RIQUALIFICAZIONE A 380 KV DELL'ELETTRODOTTO AEREO "CASSANO – RIC. OVEST BRESCIA"
NELLA TRATTA COMPRESA TRA LE CITTÀ DI CASSANO D'ADDA E CHIARI ED OPERE CONNESSE

RISPOSTE ALLE RICHIESTE DI INTEGRAZIONI

Figura 1b Estratto planimetria DEBR11002CRX00222

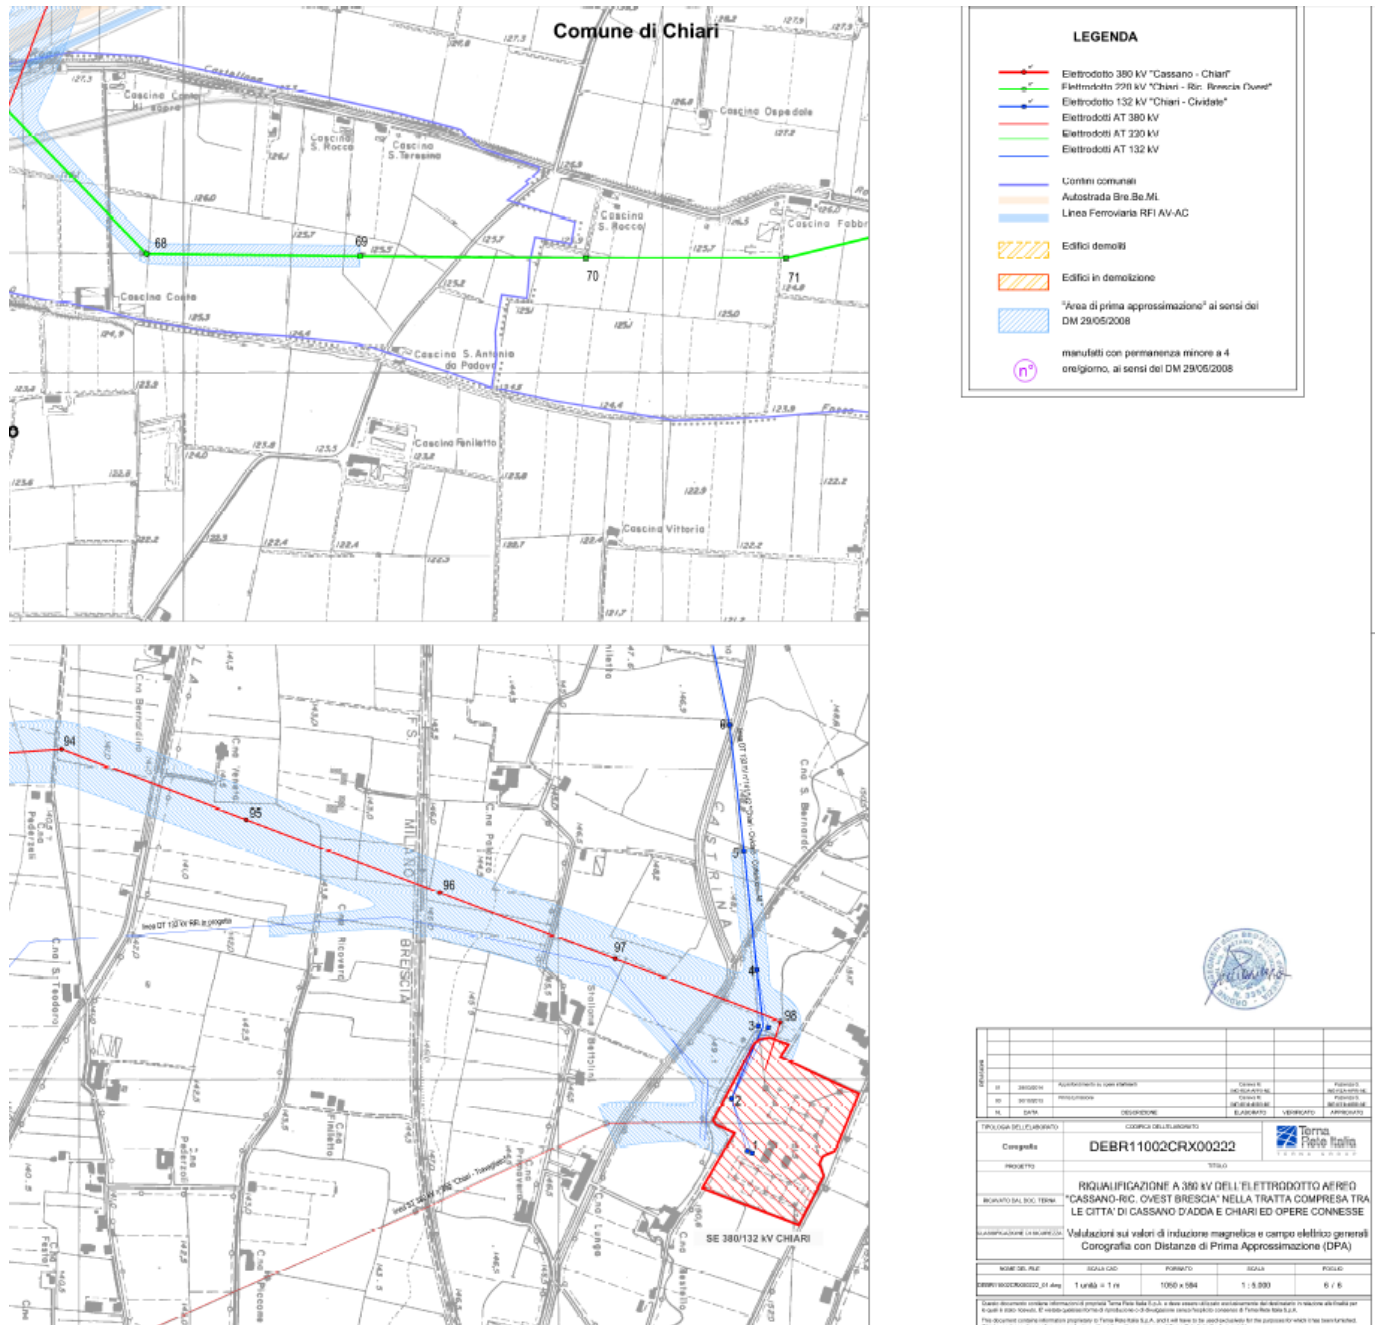
Circa la Vostra osservazione che *“non vi è alcun riferimento alla sovrapposizione delle linee elettriche e dei campi magnetici da esse generate”* si fa presente che, al fine di completare le verifiche magnetiche sull'elettrodotto in progetto è stata calcolata la "Fascia di Rispetto" (volume racchiuso dalla curva isolivello a 3 microtesla, all'interno del quale non è consentita alcuna destinazione di edifici ad uso residenziale, scolastico, sanitario, ovvero un uso che comporti una permanenza superiore a 4 ore) utilizzando il software ad algoritmo tridimensionale Camel ver. 6.4.4, sviluppato da CESI per TERNA, in piena aderenza alla Norma CEI 106-11, ed in conformità a quanto disposto dal D.P.C.M. 08/07/2003 ed è stata eseguita la proiezione a terra della stessa. Si precisa che tale fascia, è stata calcolata utilizzando come corrente, per le linee aeree, la portata in corrente in servizio normale così come definita nella Norma CEI 11-60.

La rappresentazione delle distanze di prima approssimazione è riportata nella planimetria in scala 1:5.000 Doc n. DEBR11002CRX00222, calcolata, come impone la norma, tenendo conto della presenza della linea elettrica a 132 kV. Di seguito si riporta uno stralcio del documento sopra citato dove si può verificare la maggiore ampiezza della distanza di prima approssimazione che tiene conto dell'elettrodotto esistente a 132 kV. Di seguito si riporta un estratto della planimetria zommata sul territorio del Comune di Chiari.

Figura 1e Estratto planimetria DEBR11002BAX00020_00

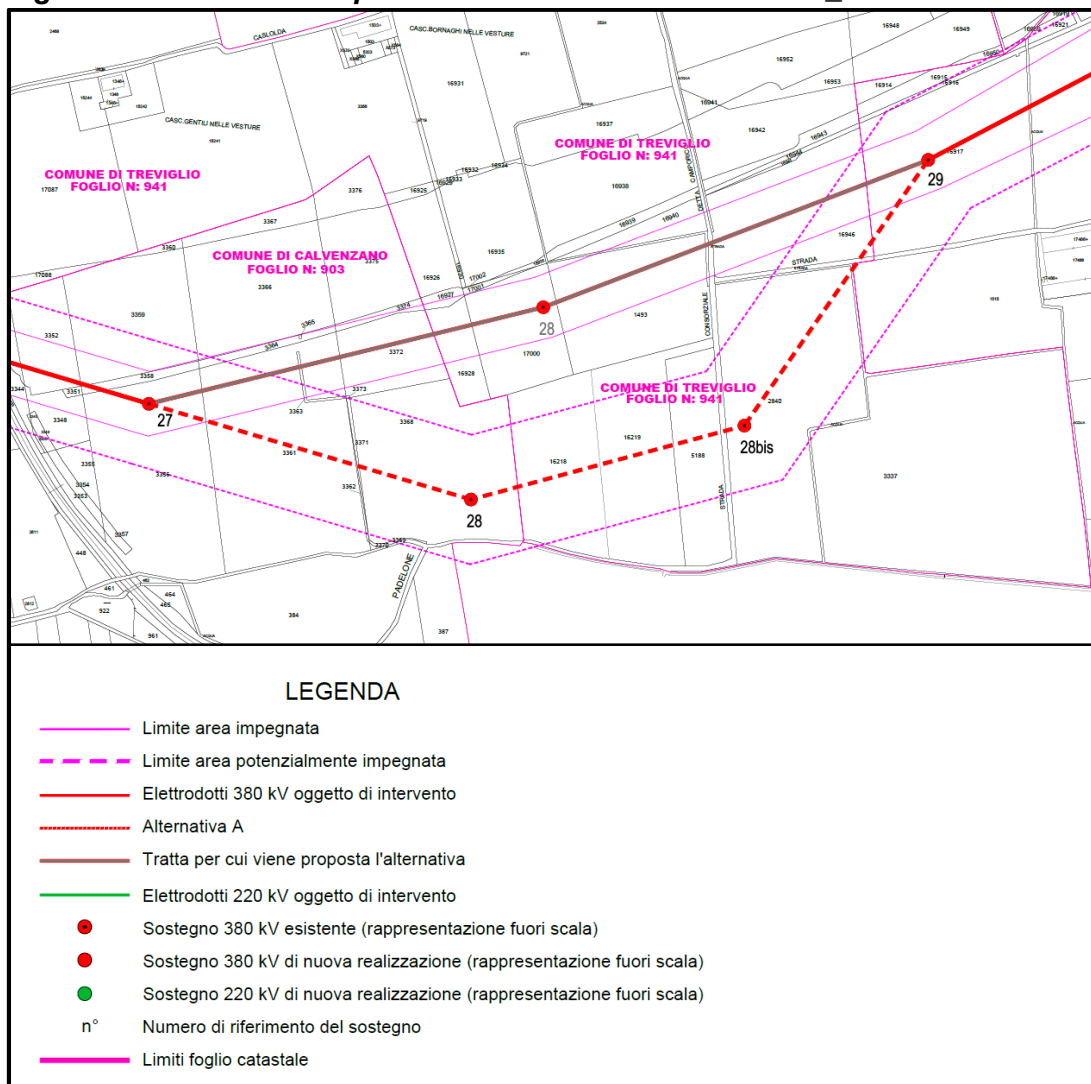
Ciò premesso, fermo restando quanto sopra sostenuto, per rispondere alla richiesta della Commissione Tecnica di Verifica dell'Impatto Ambientale, è stata studiata una alternativa di tracciato che interessa il tratto di elettrodotto tra i sostegni n.27 e n.29; tale alternativa è riportata nella planimetria DEBR11002BAX00020_00, di cui si presenta un estratto in Figura 1e.

Figura 1f Ricognizione vincolistica area interessata dall'Alternativa A

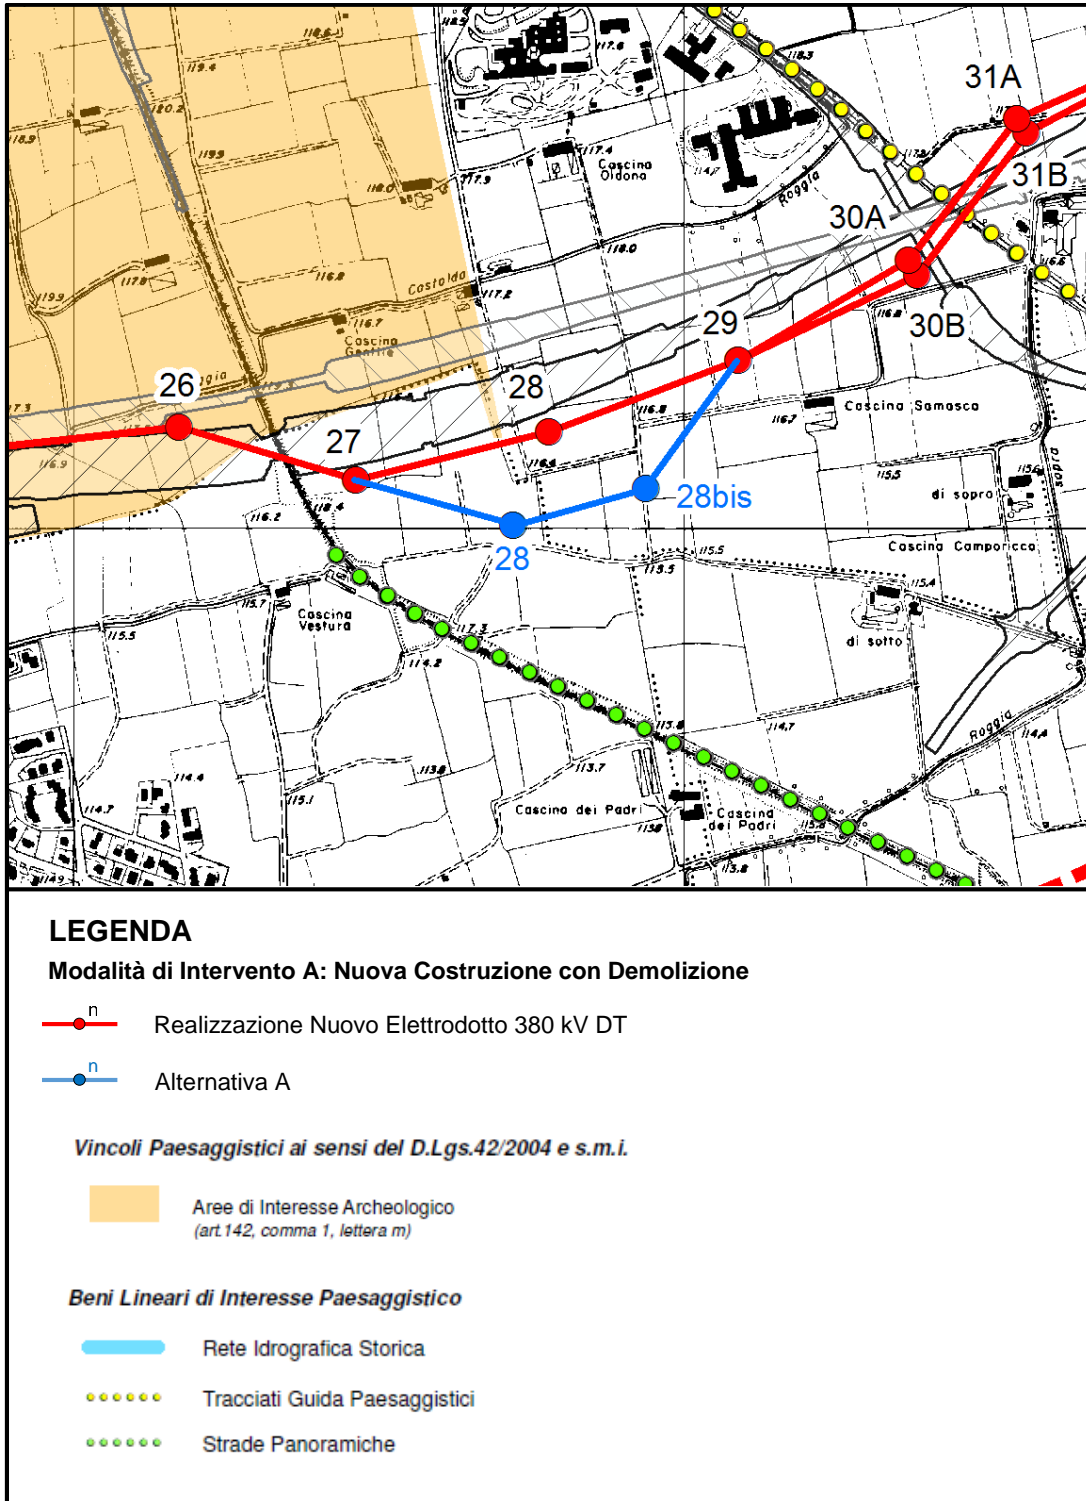
In Figura 1f sono evidenziate le aree soggette a vincolo ai sensi del D.Lgs.42/2004 e s.m.i. e l'Identificazione dei Beni Puntuali e Lineari di Interesse Paesaggistico.

Come visibile dalla figura entrambi i tracciati sono esterni ad aree soggette a vincolo paesaggistico. L'alternativa A, che consentirà di eliminare l'interferenza del sostegno n.28 con la serra attualmente presente, richiederà l'utilizzo di un sostegno in più, per coprire i circa 100 m di maggior lunghezza rispetto al tracciato proposto nello SIA. Le aree sulle quali è prevista la realizzazione dei sostegni necessari per l'alternativa A sono attualmente a conduzione agricola.

Figura 4a Variante sostegni n.53 e n.54

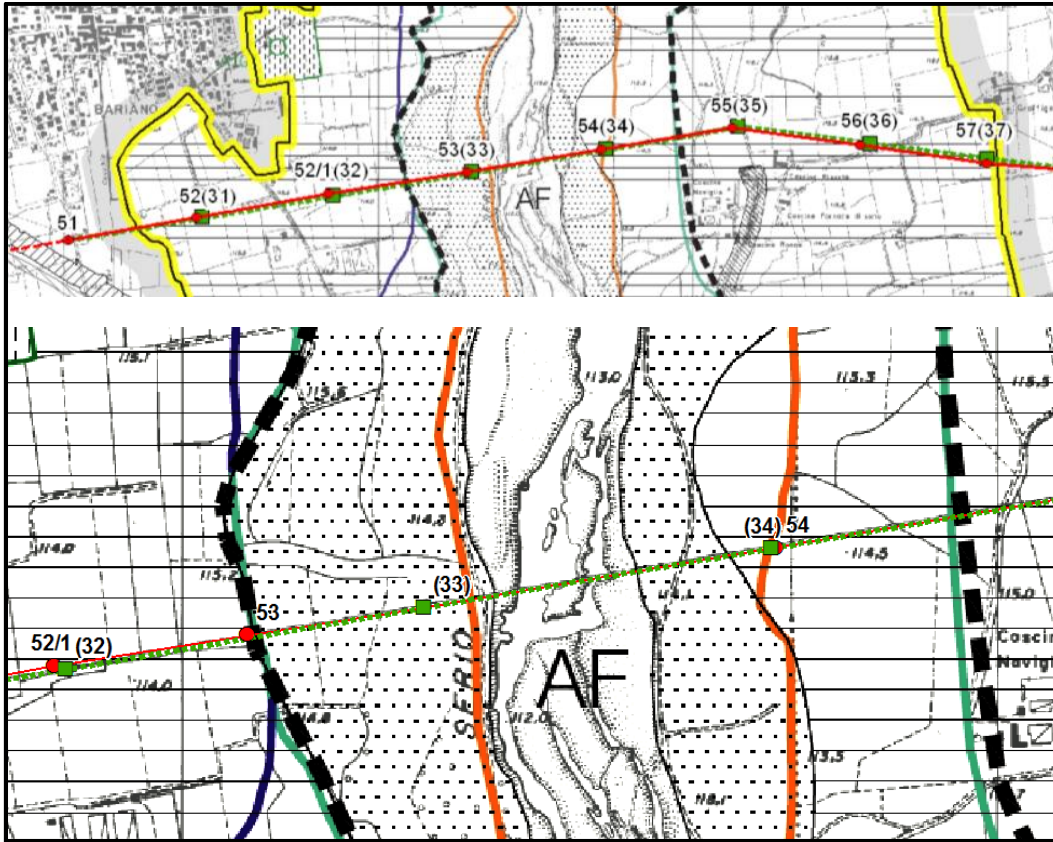
In merito all'interessamento dell'area di riqualificazione ambientale da parte del sostegno n.53 il proponente ha valutato la possibilità di un'alternativa di tracciato, presentata in Figura 4a. Tale alternativa prevede anche lo spostamento del sostegno n.54 per rispondere al Quesito 6. La figura riporta la configurazione presentata nello Studio di Impatto Ambientale ed uno zoom con individuata la variante proposta.

Figura 6a Variante sostegni n.53 e n.54

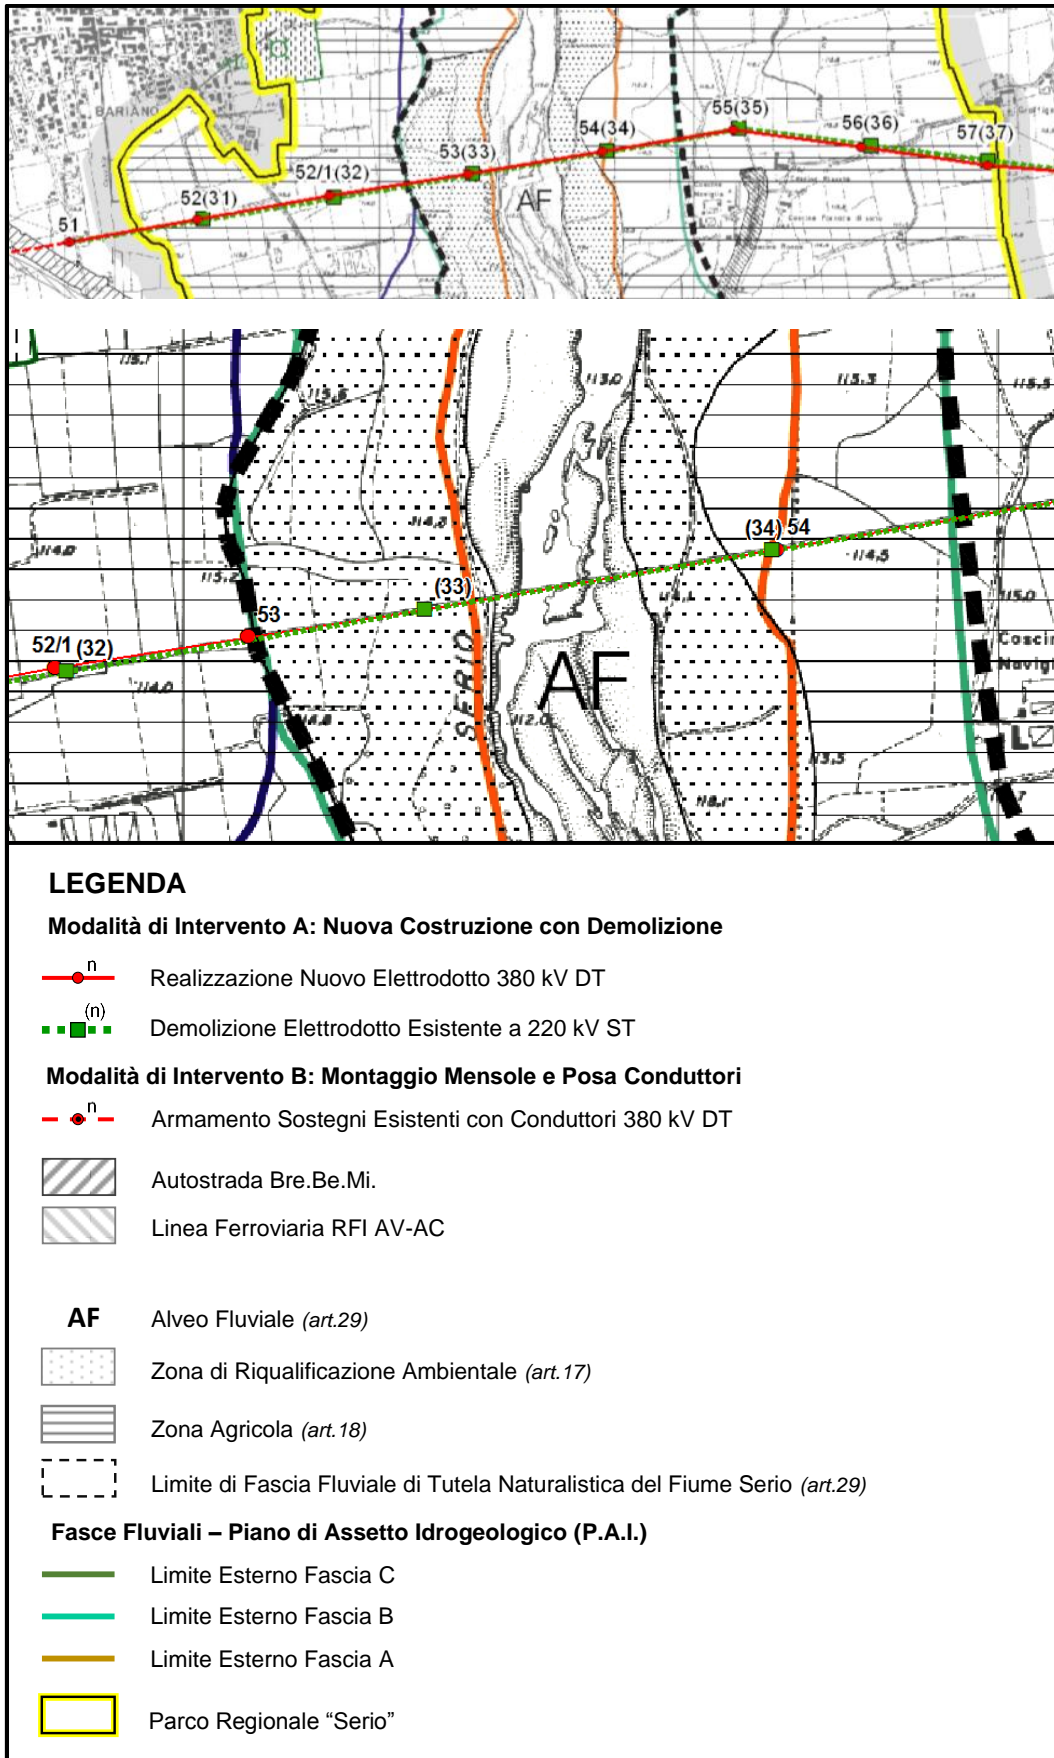
Per rispondere al quesito sopra riportato il proponente ha valutato l'opportunità di proporre un'alternativa nel tratto in attraversamento della fascia fluviale di tipo A per le modalità di intervento A o C. Di fatto tale interferenza si realizza unicamente con il sostegno n.54. Ad esso si aggiunge lo spostamento del sostegno n.53 in risposta al Quesito 4. In Figura 6a si riporta la configurazione presentata nello Studio di Impatto Ambientale ed uno zoom nel quale è rappresentata variante proposta.

La variante proposta comporterà una campata tra sostegno 53-54 di circa 660 m, che richiederebbe:

Figura 1.1.4a Estratto planimetria DEBR11002BAX00020_00

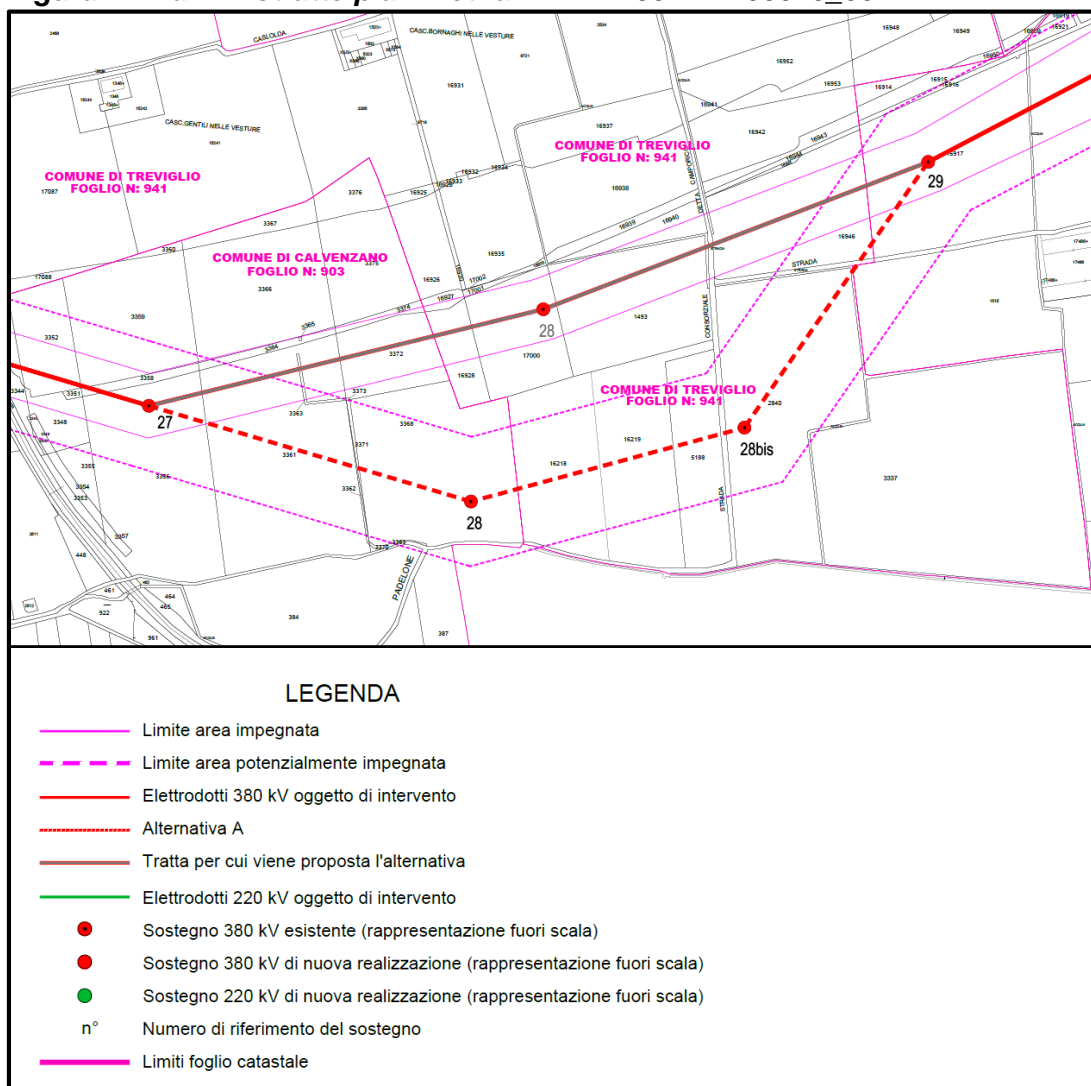
Ciò premesso, fermo restando quanto sopra sostenuto per rispondere alla richiesta della Commissione Tecnica di Verifica dell’Impatto Ambientale, è stata studiata una alternativa di tracciato che interessa il tratto di elettrodotto tra i sostegni n.27 e n.29, tale alternativa è riportata nella planimetria DEBR11002BAX00020_00, di cui si presenta un estratto in Figura 1.1.4a.

Figura 1.1.4b Ricognizione vincolistica area interessata dall'Alternativa A

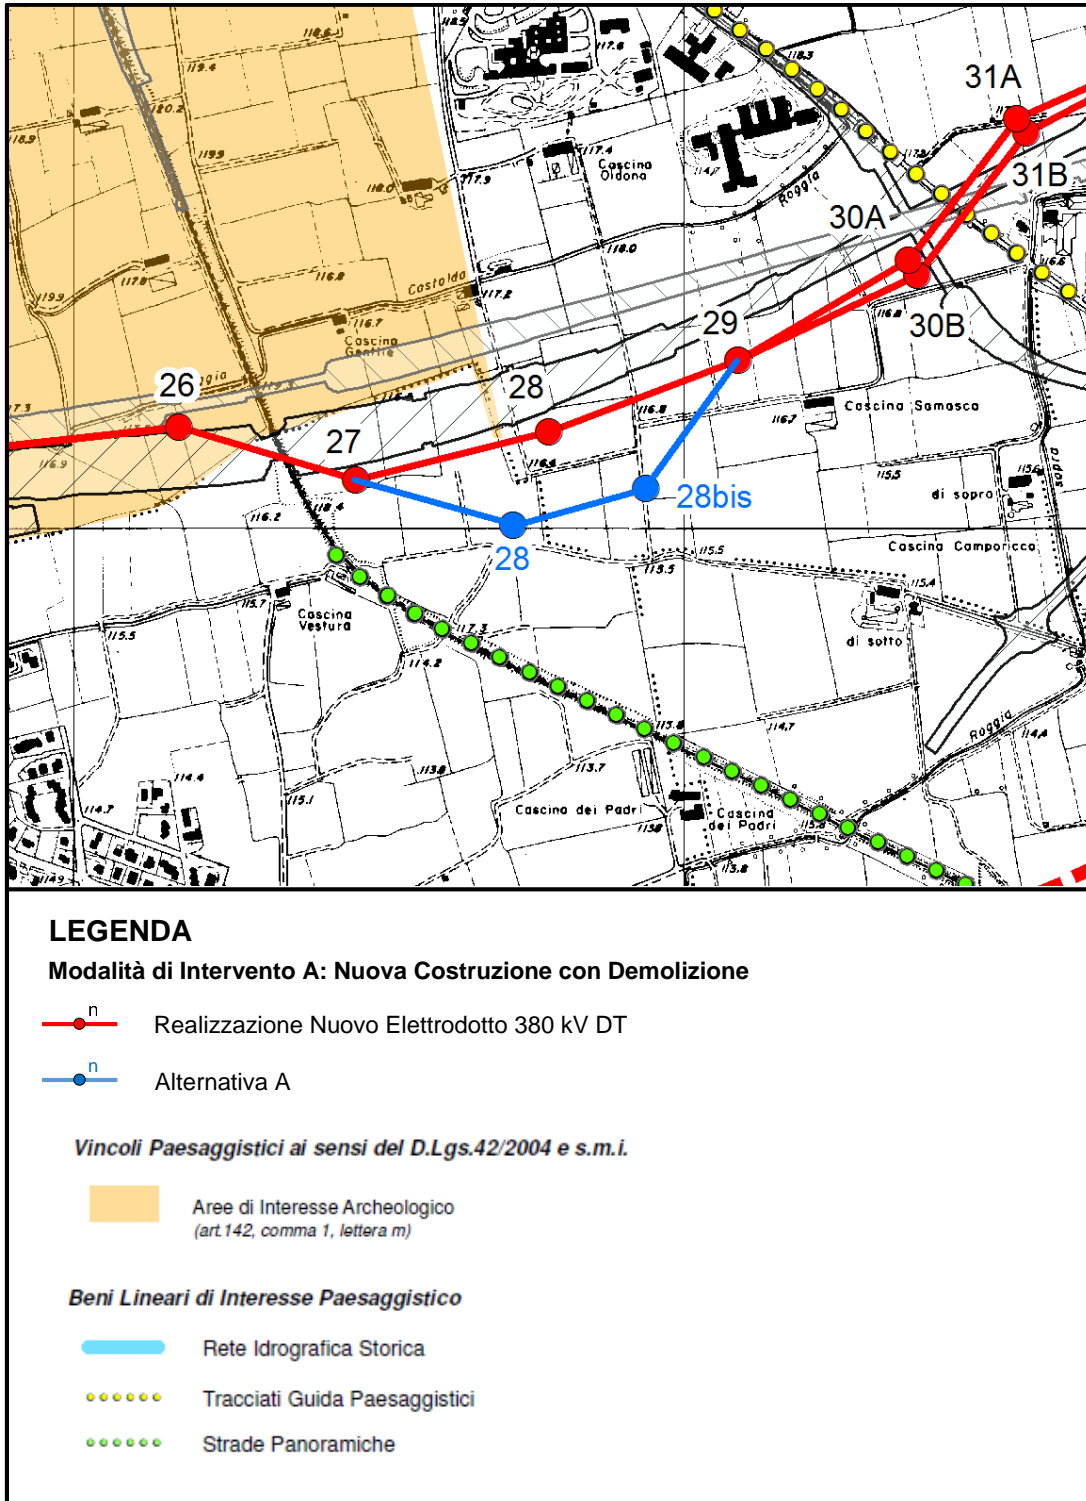
In Figura 1.1.4b sono evidenziate le aree soggette a vincolo ai sensi del D.Lgs.42/2004 e s.m.i. e l’Identificazione dei Beni Puntuali e Lineari di Interesse Paesaggistico.

Come visibile dalla figura entrambi i tracciati sono esterni ad aree soggette a vincolo. L'alternativa A, che consentirà di eliminare l'interferenza del sostegno n.28 con la serra attualmente presente, richiederà l'utilizzo di un sostegno in più, per coprire i circa 100 m di maggior lunghezza rispetto al tracciato proposto nello SIA. Le aree sulle quali è prevista la realizzazione dei sostegni necessari per l'alternativa A sono attualmente a conduzione agricola.
